## **PARQUE EÓLICO DO SINCELO**

### **ESTUDO DE IMPACTE AMBIENTAL**

#### **ADITAMENTO**

Proc: S026717-201904-DAIA.DAP  
DAIA.DAPP.00042.2019 (2019-05-03)

**Figura 2 – Mapa de acompanhamento Revisão de PDM (CCDR Centro)**

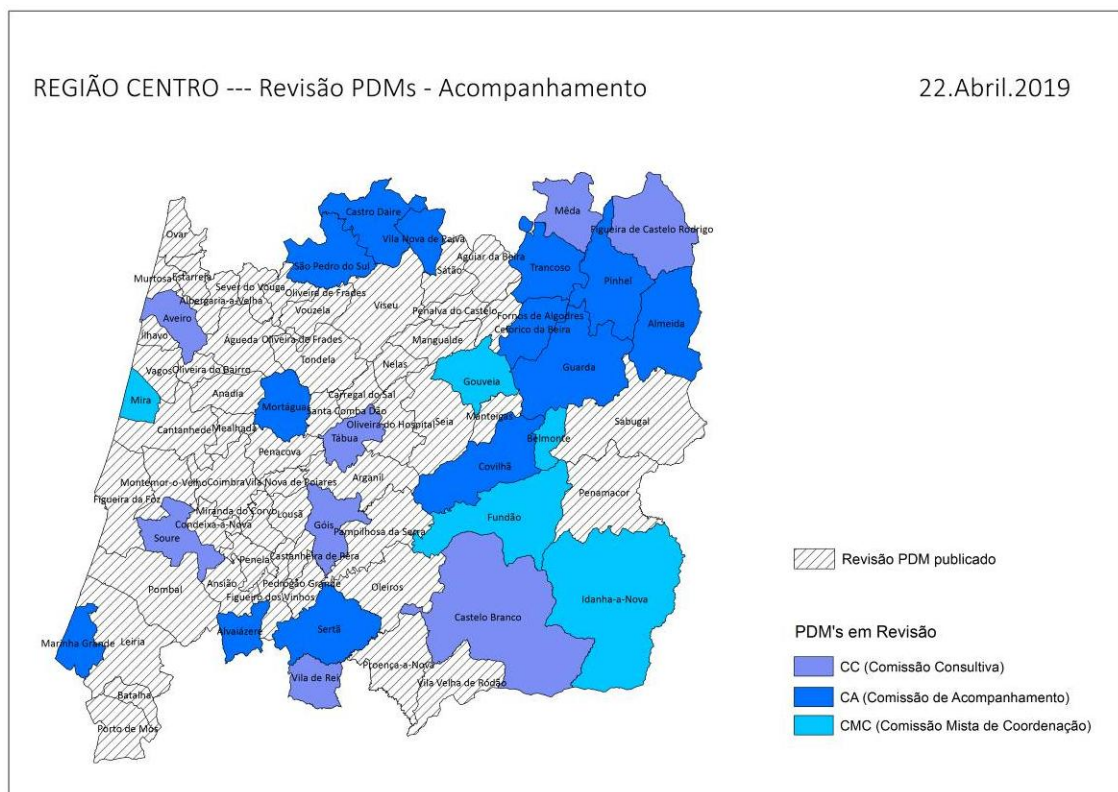
2.5.3 Evidenciar, caso se justifique, a forma como o Projeto é considerado nessa sede de revisão.

De acordo com o mapa de acompanhamento do processo de Revisão de PDM disponibilizado na página da CCDR Centro, datado de 22 de abril de 2019, é possível verificar que os municípios de Celorico da Beira, Guarda e Pinhel se encontram em Revisão, tendo já sido determinada a respetiva Comissão de Acompanhamento, nomeadamente pelos Despachos n.º 8972/2009 de 31 de março (Celorico da Beira), n.º 14718/2009 de 1 de julho (Guarda) e n.º 18820/2009 de 14 de agosto (Pinhel).

Em contacto direto com as Câmaras Municipais e Comunidade Intermunicipal das Beiras e Serra da Estrela foi esclarecido que o PDM da Guarda encontra-se em revisão, estando o mesmo em fase de elaboração de relatório de estado; no que diz respeito a Pinhel, foram iniciados os procedimentos de revisão, aguardando a publicação em Diário da República; relativamente a Celorico da Beira, a Câmara Municipal deliberou, em Reunião Ordinária de Câmara a 16 de janeiro de 2019, a prorrogação do prazo de elaboração da Revisão do Plano Diretor Municipal até 13 de Julho de 2020.
